obiekt: Rozbudowa i przebudowa Stadionu Lekkoatletycznego

tytuł rysunku: DŹWIGAR ŻELBETOWY DZ-1L, DZ-1P, SKŁUP ŻELBETOWY SZ-1

opracowanie: projekt wykonawczy

rys nr 8

ŚCIANA ŻELBETOWA DZ-1L SZT.1
ŚCIANA ŻELBETOWA DZ-1P – LUSTRZANE ODBICIE SZT.1
RYSUNEK SZALKUNOWY 1:75

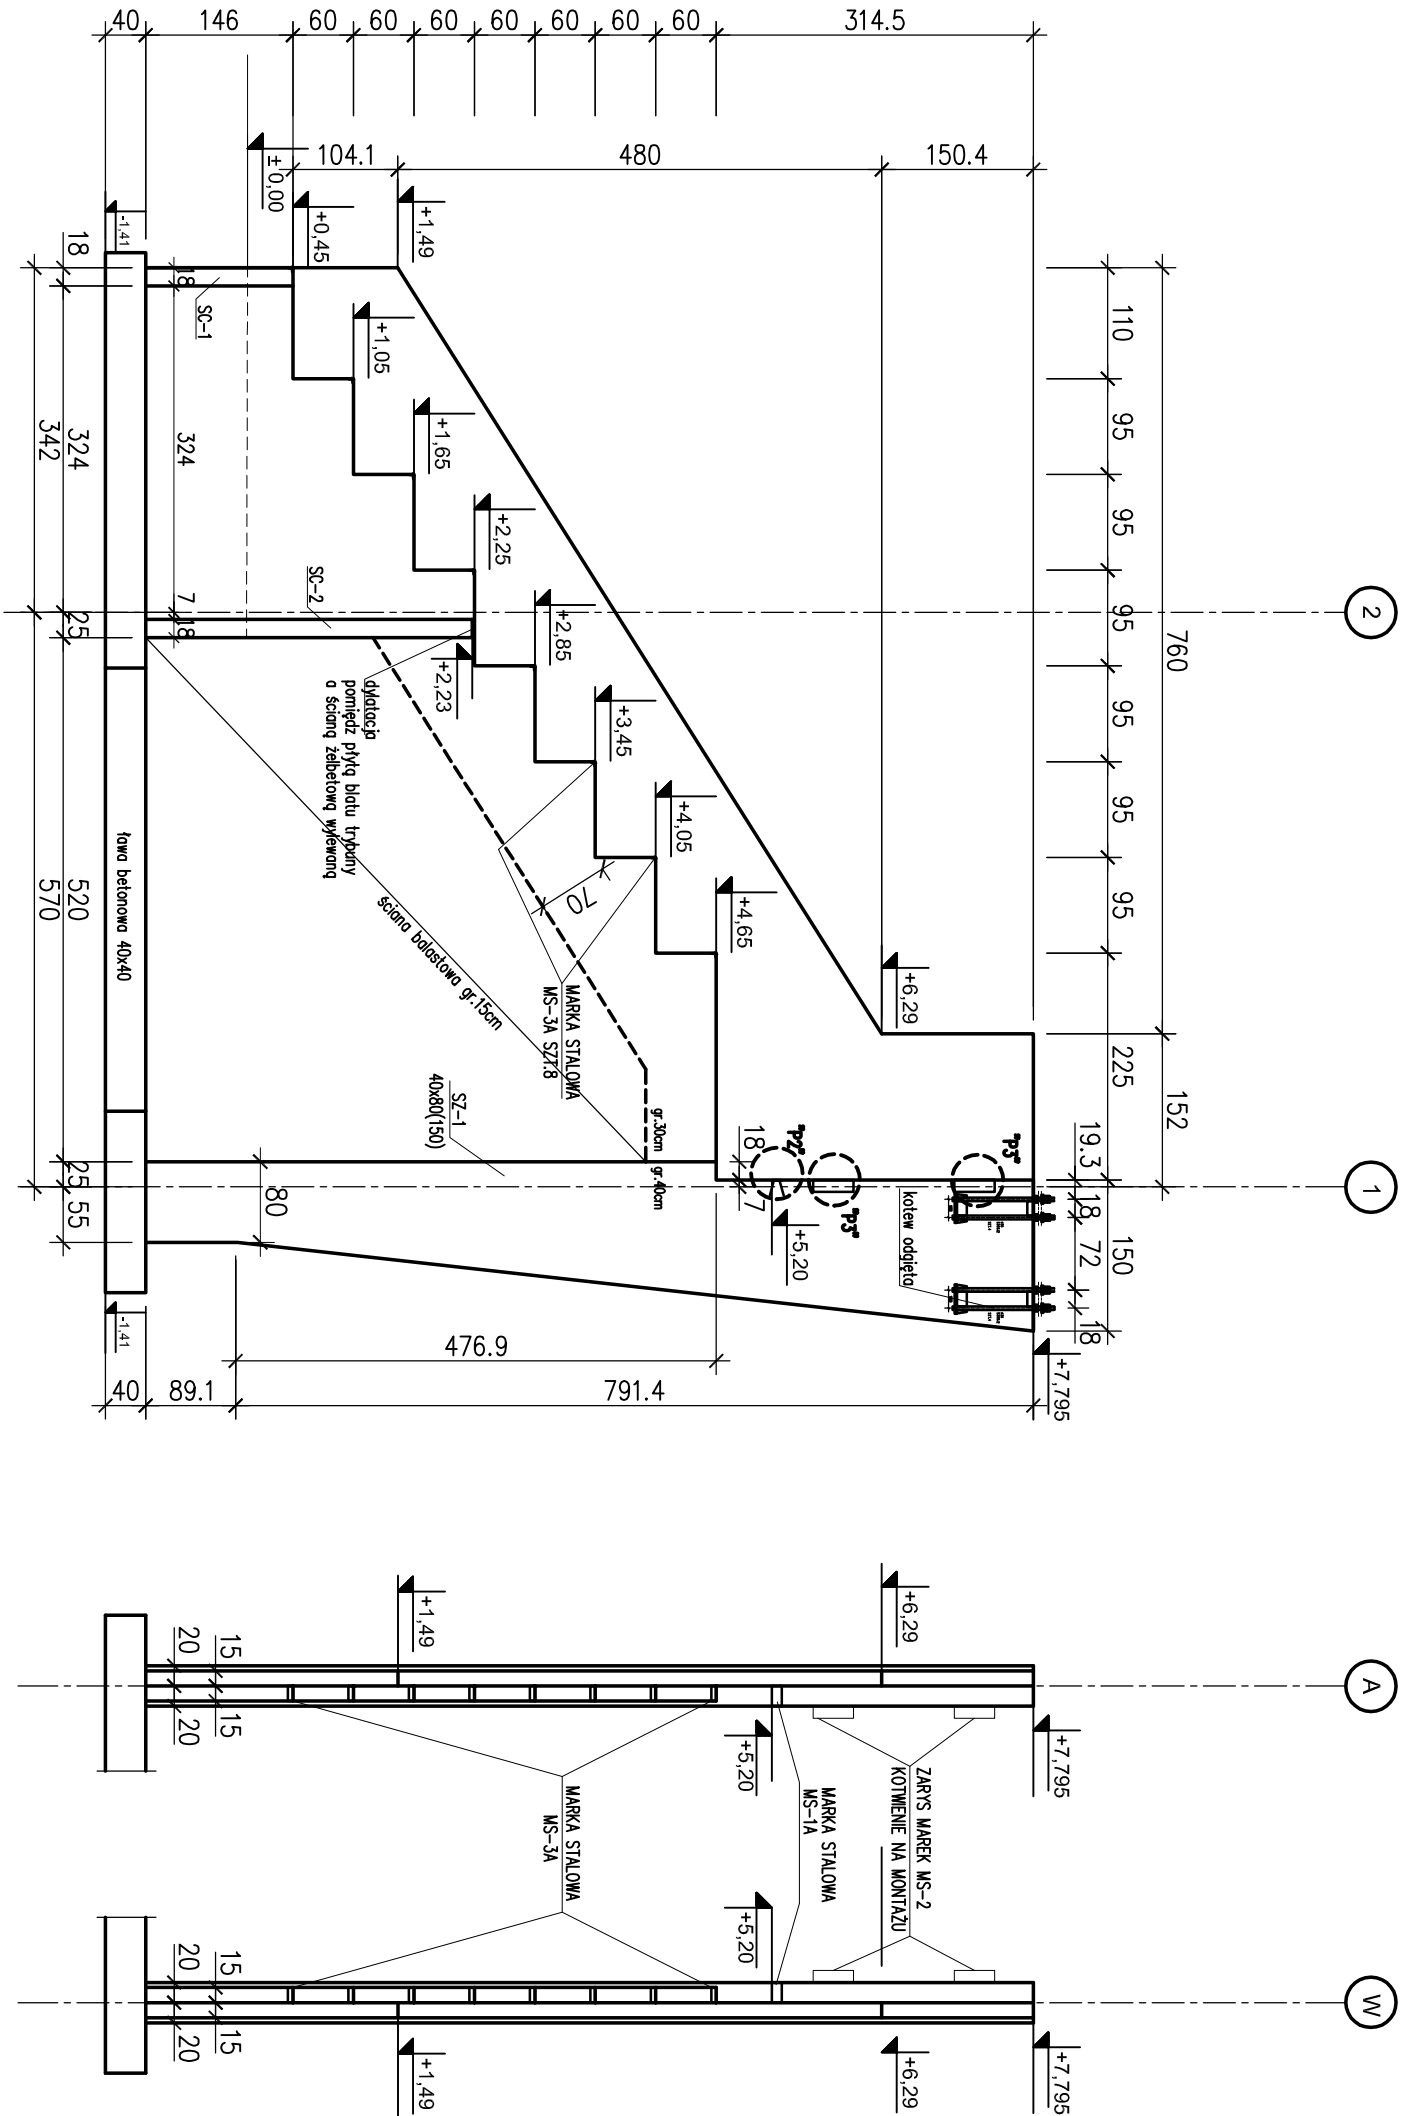
Zmiana 1. 26 luty 2014
anuluje się rysunek z grudnia 2012
uszczegółowiono wymiary słupa
